## 改善箇所説明図

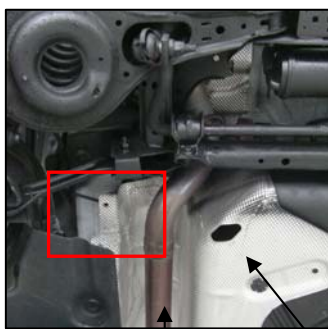
車両下部のリアブレーキパイプにおいて、ブレーキパイプと排気管の遮熱板のクリアランスが不十分なため、走行中の振動により、ブレーキパイプと遮熱板が接触して摩耗することがある。摩耗が進行するとブレーキパイプに穴が開き、ブレーキフルードが漏れることで警告灯と警告メッセージが表示される。そのままの状態で使用を続けると、制動力が低下するおそれがある。

全車両、リアブレーキパイプが遮熱板と接触する可能性のある部分に保護カバーを取り付ける。その際、リアブレーキパイプを点検し、損傷がある場合には新品に交換して保護カバーを取り付ける。
